Znak sprawy: FZP.271.24.2024

Dotyczy: Postępowanie o udzielenie zamówienia publicznego pn.: „Zagospodarowanie terenu zbierania wód opadowych przy osiedlu 600-lecia jako ekoparku w ramach zadania „Czynna ochrona torfowiska na terenie gminy Murowana Goślina jako elementu ekosystemu miejskiego korytarza ekologicznego””.

Zamawiający w ww. postępowaniu na podstawie art. 284 ust. 1 i 2 ustawy z dnia 11 września 2019r. Prawo zamówień publicznych (t.j. Dz. U. z 2024 r. poz. 1320) zwanej dalej „Ustawą” lub „Ustawą Pzp”, informuje o pytaniach i wyjaśnieniach treści Specyfikacji Warunków Zamówienia (SWZ):

Ławka z oparciem

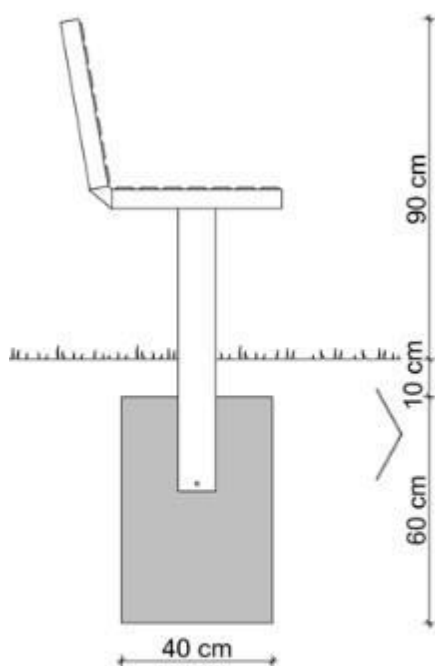
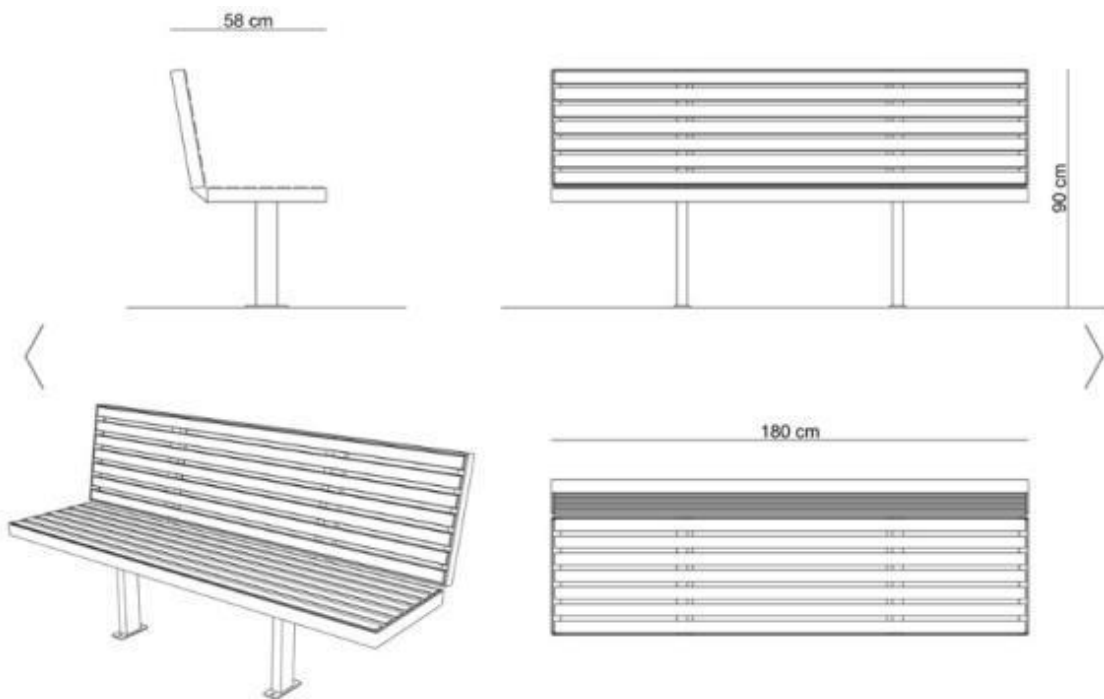
1. Proszę o informację jakiej grubości deski zastosować na ławkach.

Model do montowania na betonowym postumencie. Konstrukcja ławki wykonana z malowanej stali węglowej RAL7024. Oparcie i siedzisko wykonane z krajowego drewna iglastego. Ławka montowana na betonowym bloku prefabrykowanym za pomocą kotew M20x120.

Wymiary wys. 22cm, szer. 240cm, gł. 62cm (w tym oparcie 160cm) Wysokość od ziemi 40cm.
